LuK Service Info

Part Nr. 231 0100 10 – 310/310MM TGU6

TB1333

New product / Neues Produkt /
Nouveau produit / Nuevo producto
/ Nuovo prodotto

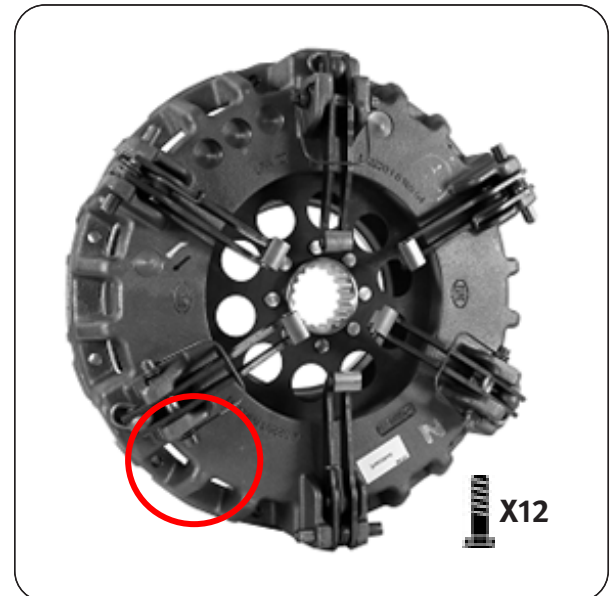
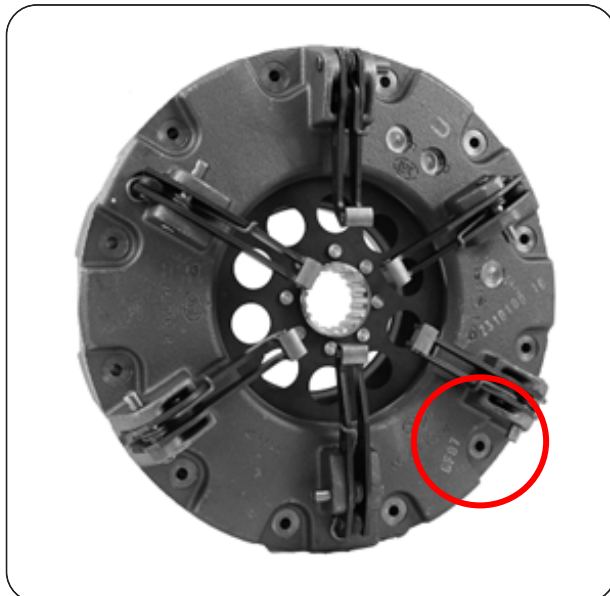
This new design utilises the latest clutch technology, using a vented housing for improved cooling and heat dispersal. Fully interchangeable with existing clutches with no modifications required to vehicle or flywheel. A new fixation bolt set 411 0195 10 12 x M8 x 1.25 x 65mm + Conical washer is supplied with new designs to accommodate the lower housing.
